Recueil des avis issus de la consultation auprès des ministères et organismes

Projet : Projet éolien Peshu Napeu

Numéro de dossier : 3211-12-269

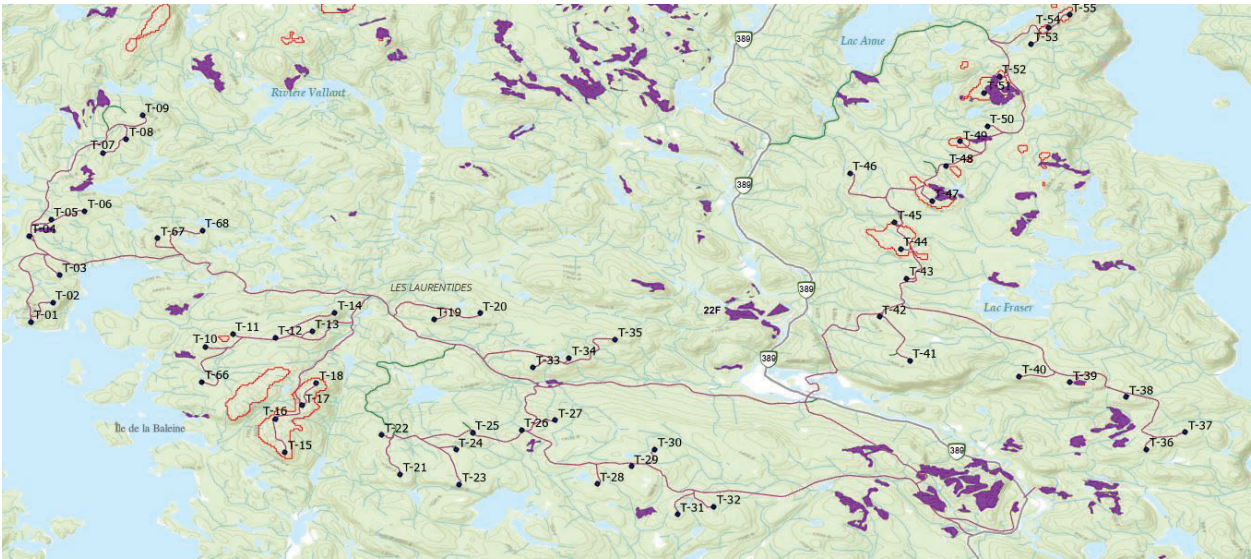
Commentaires d'ECCC :

- L'initiateur devrait réaliser des inventaires de la Grive de Bicknell aux 9 positions indiquées au Tableau 1 ci-dessous selon les exigences du protocole d'inventaire du MELCCFP en vigueur et présenter les résultats dans le cadre du processus d'évaluation d'impact.
- Le cas échéant, l'initiateur devrait revoir le positionnement des éoliennes en fonction des résultats d'inventaires.

Figure 1 Localisation des prélèvements d'eau avoisinant le poste Micoua

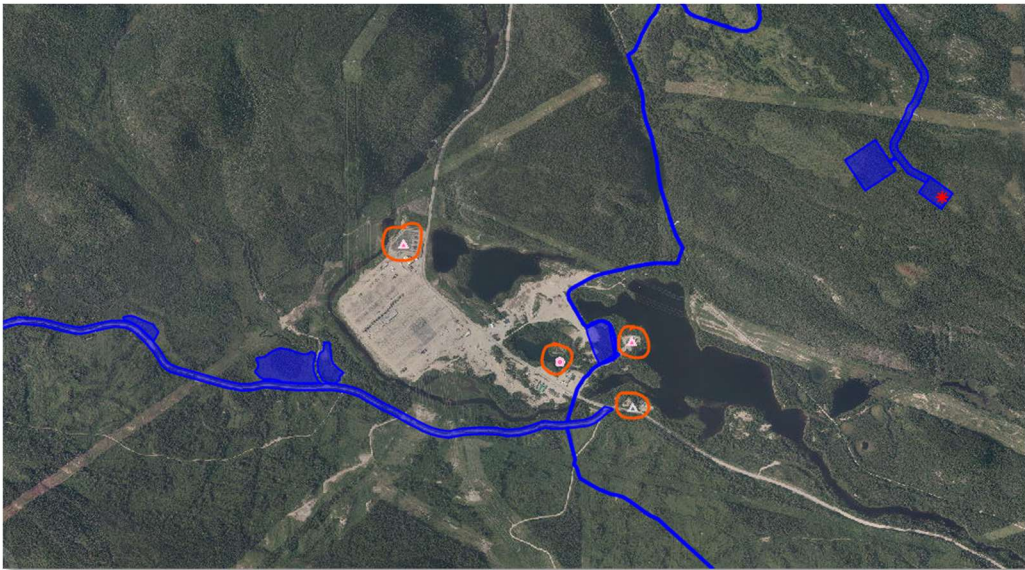
Une base de données interne positionne deux puits artésiens ainsi qu'un puits de surface dans le secteur du poste Micoua. Toujours selon cette base de données, une entreprise intitulée « Expéditions arc-en-ciel », voisine du poste Micoua, s'approvisionnerait en eau souterraine à l'aide d'une pointe filtrante.

À ce stade-ci, le demandeur devrait s'engager à réaliser un inventaire terrain des prélèvements d'eau dans un rayon minimum de 500 m autour des sources de contamination potentielles (zones de dynamitage, aires temporaires de fabrication de béton, etc.) avant l'amorce des travaux de construction. Advenant la présence d'activité de dynamitage ou de fabrication de béton à proximité de prélèvements d'eau, l'initiateur devra réaliser la caractérisation physico-chimique des prélèvements pour lesquels le consultant aura reconnu un risque d'impact quantitatif ou qualitatif. L'estimation de la vulnérabilité devra être basée sur les conditions hydrogéologiques locales, sur la conception des installations de prélèvement, sur leur distance par rapport aux sautages ainsi qu'aux charges par délai utilisées. La fiche d'information intitulée « Inventaire exhaustif des puits de prélèvement d'eau souterraine »³ détaille les informations attendues dans le cadre d'un tel inventaire. La section 5 de la fiche adresse la recommandation de procéder à une caractérisation physico-chimique des eaux souterraines.

Figure 2 Répartition des baux aux fins de villégiature (cercles gris).

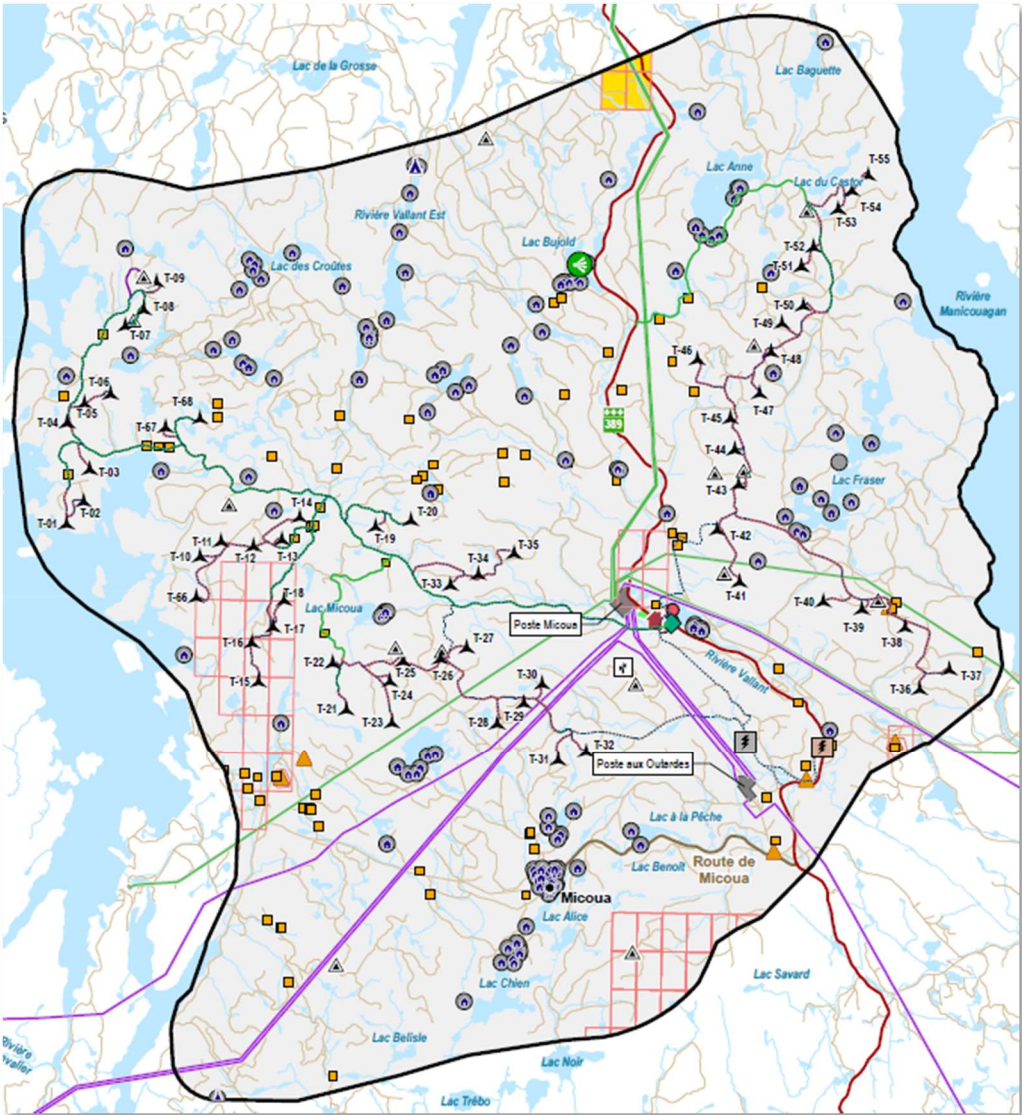
Finalement, la carte 7 du volume 2 (extrait plus bas) positionne 146 baux aux fins de villégiature à l'intérieur de la zone d'étude. Il est envisageable d'anticiper la présence de prélèvements d'eau à l'un ou l'autre de ces sites. Bien que la majorité de ces baux se trouvent à des distances importantes de l'emprise du projet, des prélèvements d'eau souterraine aménagés sur ces sites pourraient être impactés par des travaux de bétonnage ou de dynamitage, le cas échéant.
